高浜発電所原子炉施設保安規定変更認可申請書

関西電力株式会社

大山生竹テフラの噴出規模見直しに伴う変更について

大山生竹テフラの噴出規模の見直しに伴い、火山影響等発生時の対応に係る記載を変更する。

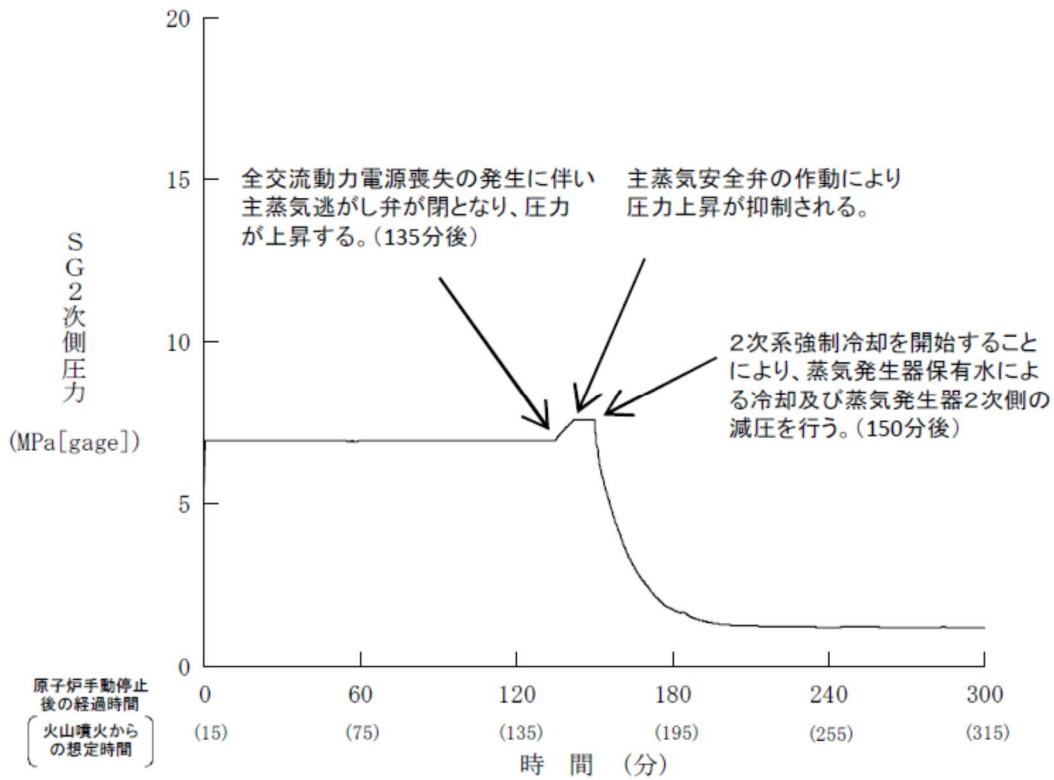
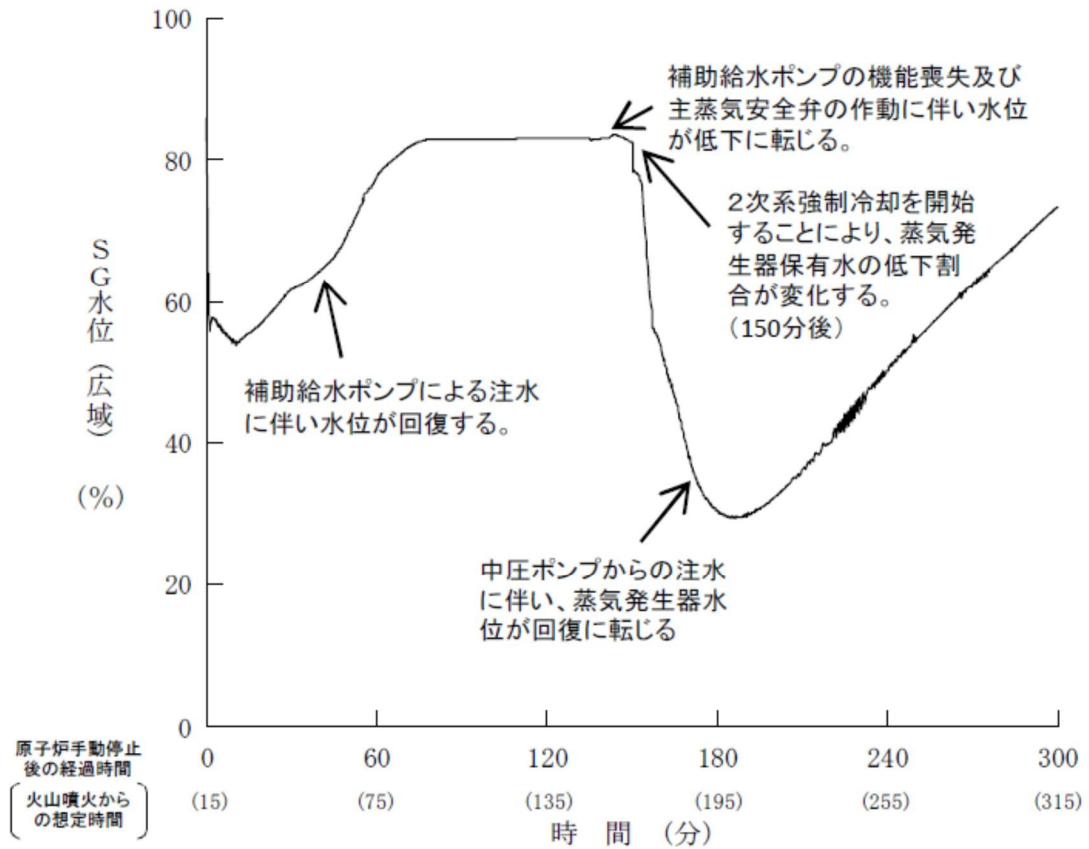
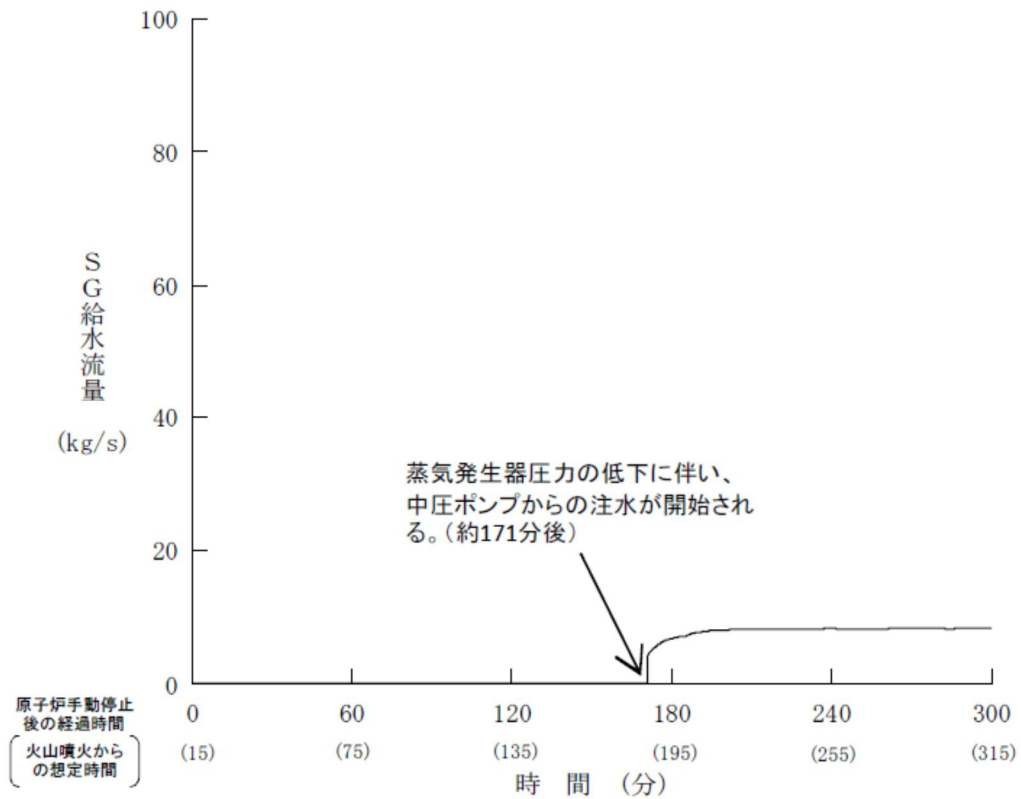
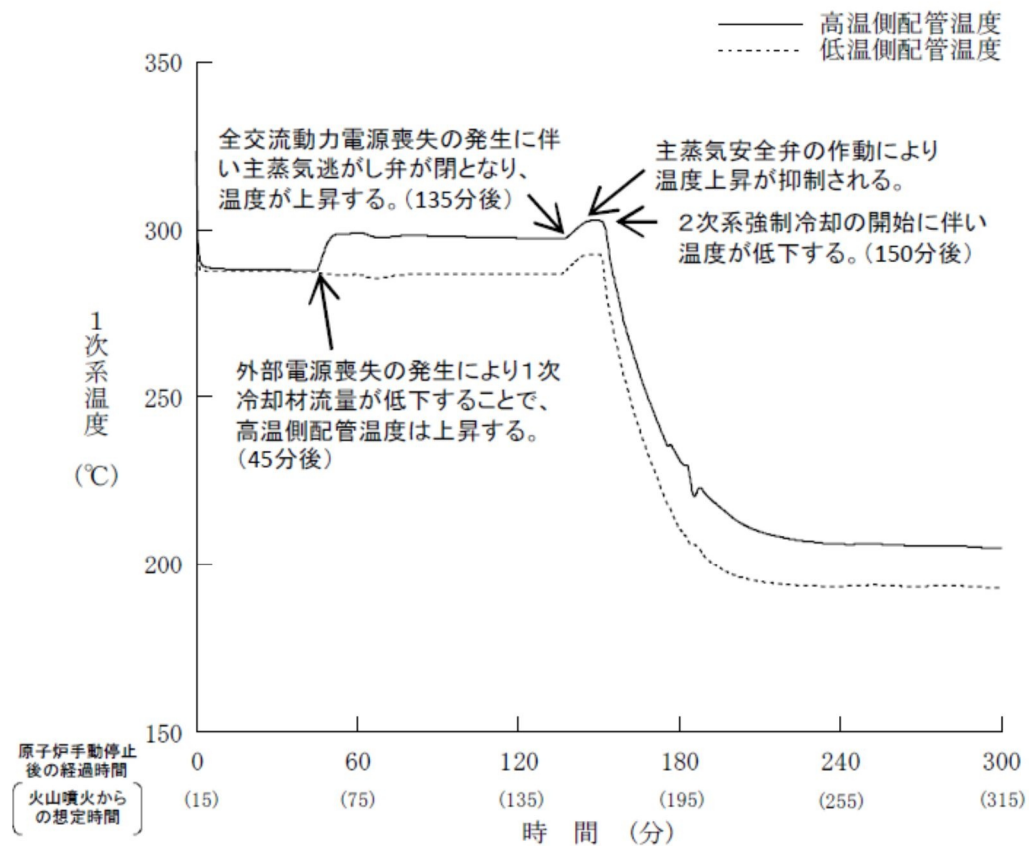
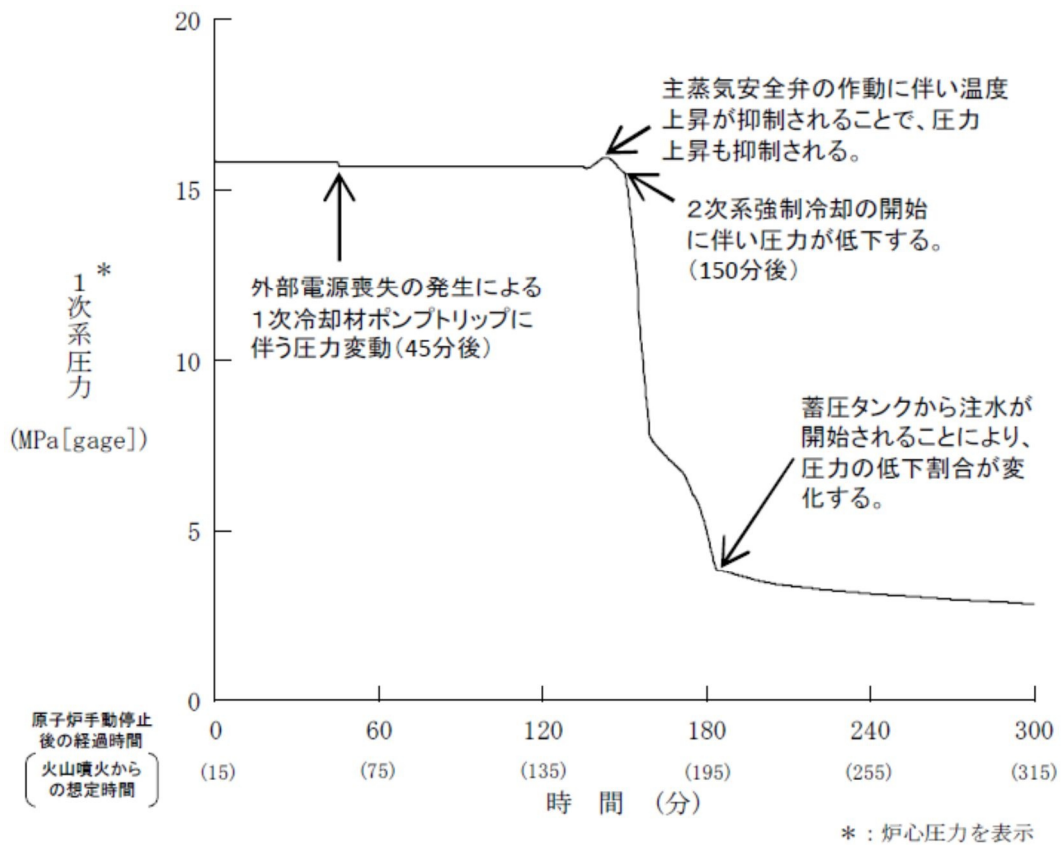
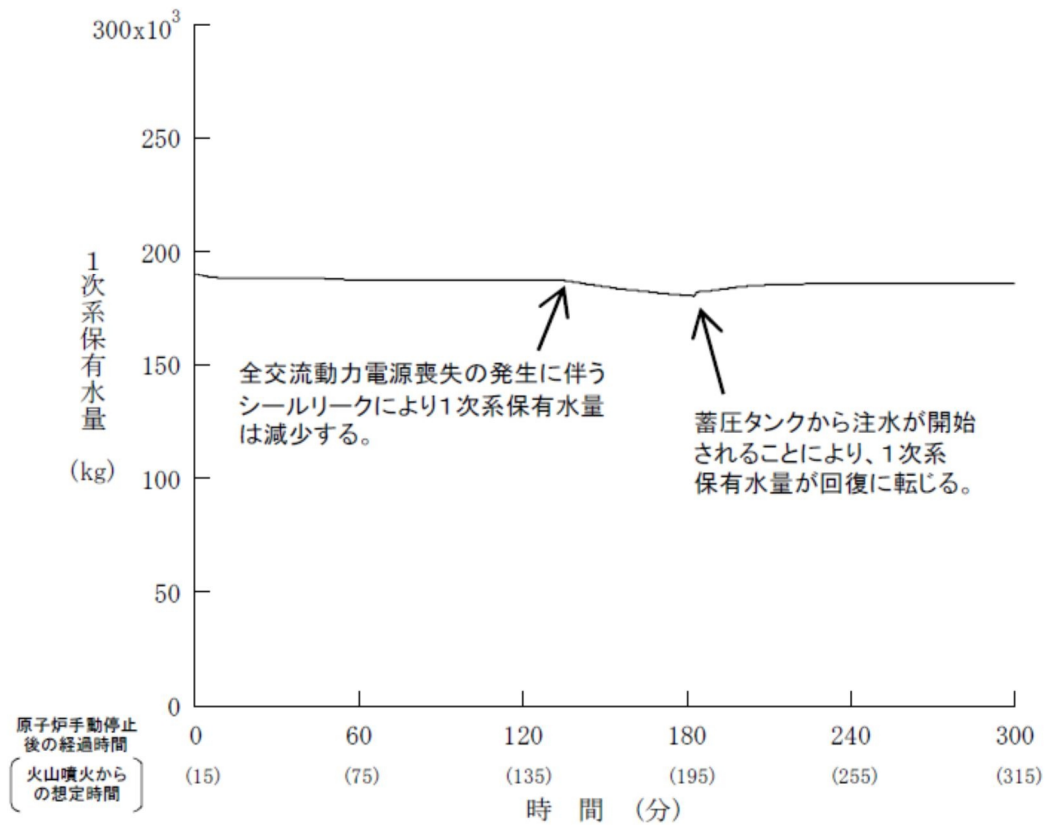
既認可においては、蒸気発生器保有水量 (液相) のグラフは作成していないため、掲載していない。今回 (層厚変更後) 分かりやすさの観点から、蒸気発生器保有水量 (液相) のグラフを作成し、第4図として掲載したが、蒸気発生器保有水量 (液相) の挙動としては、第3図「蒸気発生器水位 (広域)」と同様である。

図1 改良型フィルタのラビリンズ板取付け状況

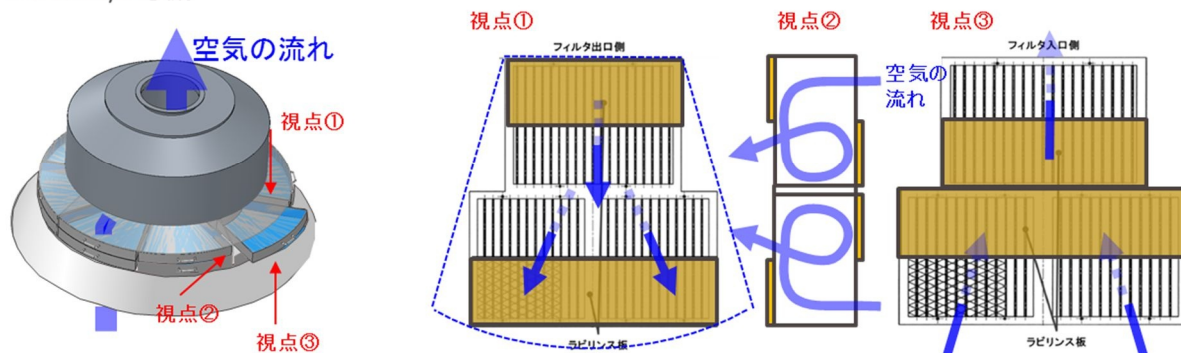
層厚変更に伴う気中降下火砕物濃度の増加より、改良型フィルタの閉塞時間は短くなるが、これまで実施したフィルタ試験では、フィルタ流速が速いと閉塞時間が短くなる知見が得られているので、フィルタ流速を遅くする対策を検討した。

以前の改良型フィルタは、強制的に流れの乱れを発生させることにより、フィルタに流入する火山灰による「はたき落とし効果」を期待し、フィルタ入口と出口を互い違いに半分塞ぐラビリンズ板を取付ける設計であった。(図1参照)

ラビリンズ板の設置目的である流入する火山灰による「はたき落とし効果」は、火山灰の粒径が大きいものがある場合に有効となるが、大山からの距離が約 180km と遠く火山灰の粒径が細かくなると想定される高浜発電所においては、「はたき落とし効果」を期待できないため、ラビリンズ板を取外しても問題はない。

表 1 火山噴火以降の事象進展と対応手順

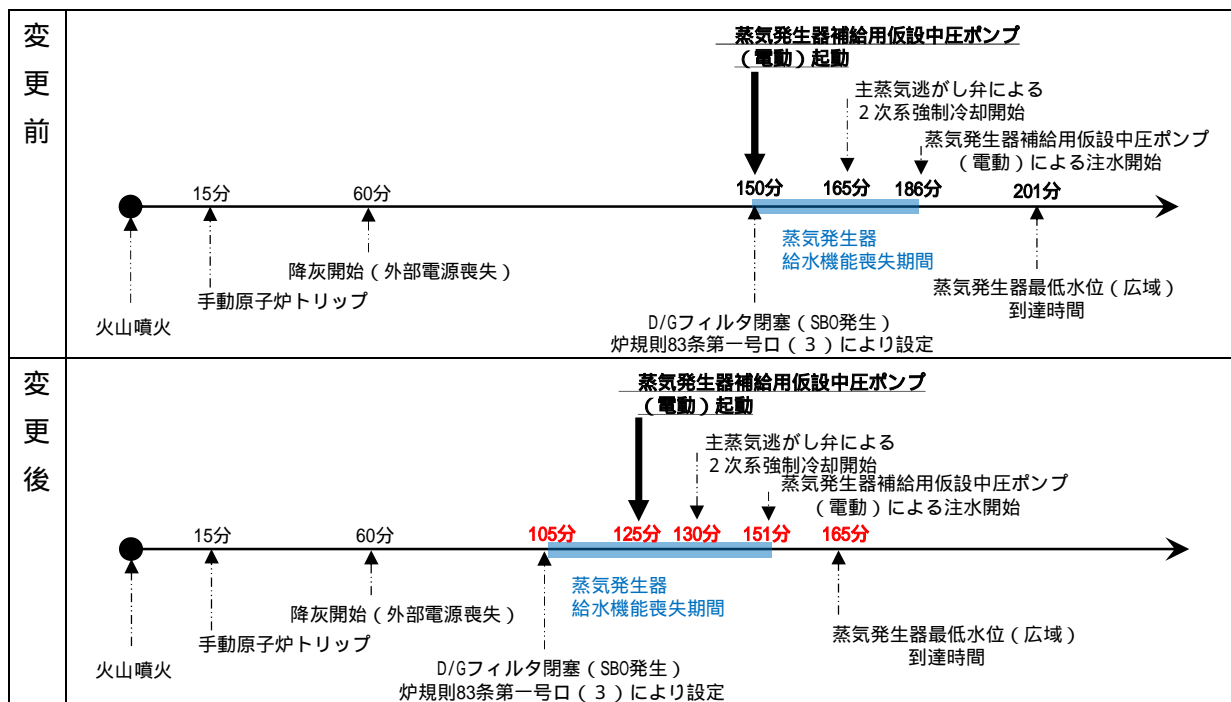
火山影響発生時における対応手順が解析条件に影響する部分は「2次系強制冷却開始(主蒸気逃がし弁開)」であり、仮設中圧ポンプによる蒸気発生器への注水準備の完了時間が設定条件となっている。この準備完了時間は、変更前が150分(原子炉トリップから135分)、変更後が125分(原子炉トリップから110分)となっている。

主な変更点として、火山灰の噴出規模の見直しに伴いディーゼル発電機改良型フィルタの基準捕集容量到達までの時間が短縮されたことにより、フィルタの閉塞(全交流電源喪失)発生時間が150分から105分に変更となっている。(「3. 気中降下火砕物濃度の変更に伴い評価対象となる運用の評価(1)g.」を参照)

主蒸気逃がし弁による2次系強制冷却の開始時間について、変更前は全交流電源喪失から操作現場への移動時間を考慮して、仮設中圧ポンプの起動から15分としていたが、変更後は全交流電源喪失から仮設中圧ポンプの起動までに、操作現場へ移動することから5分としている。(「3. 気中降下火砕物濃度の変更に伴い評価対象となる運用の評価(5)第1表」を参照)

図 1 火山影響発生時に使用する設備の設置場所変更の概要

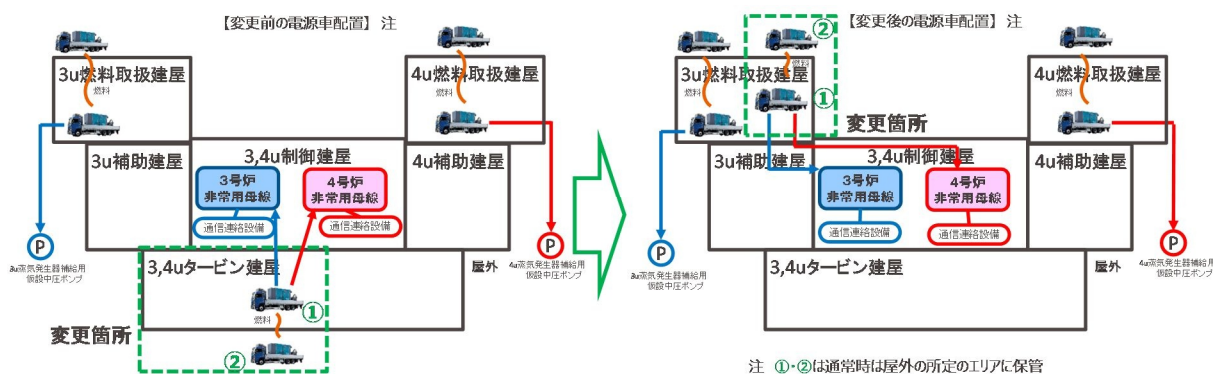
既認可保安規定の炉規則第 8 3 条に対する対策として、対応時の設置位置をタービン建屋に定めている設備があるが、火山灰降灰層厚増加を考慮して、より頑健な建屋である燃料取扱建屋に設置場所を変更する対応をとっている。

設置位置をタービン建屋に定めている設備は以下のとおりであり、これらの設備は対応時の設置位置を燃料取扱建屋に変更する。

- ・ 電源車（通信連絡設備用）
- ・ 電源車（緊急時対策所用）

高浜発電所 火山影響等発生時における配置図、タイムチャートの比較

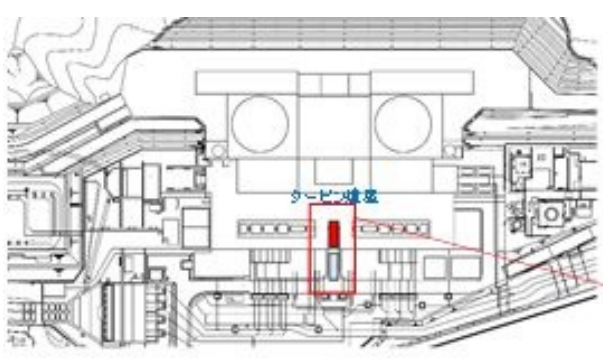
・既認可保安規定の炉規則第83条第一号口(3)の要求である「(2)に掲げるもののほか、火山影響等発生時に交流動力電源が喪失した場合における炉心の著しい損傷を防止するための対策に関すること。」に対する対策のうち、「電源車(仮設中圧ポンプ)による給電開始」手順および「電源車(通信連絡設備用)による給電開始」手順については、電源車(通信連絡設備用)の配置場所変更を踏まえ、ケーブル敷設・接続および可搬式排気ファンおよび仮設ダクトの設置作業手順を見直したことにより、変更後のとおり変更する。
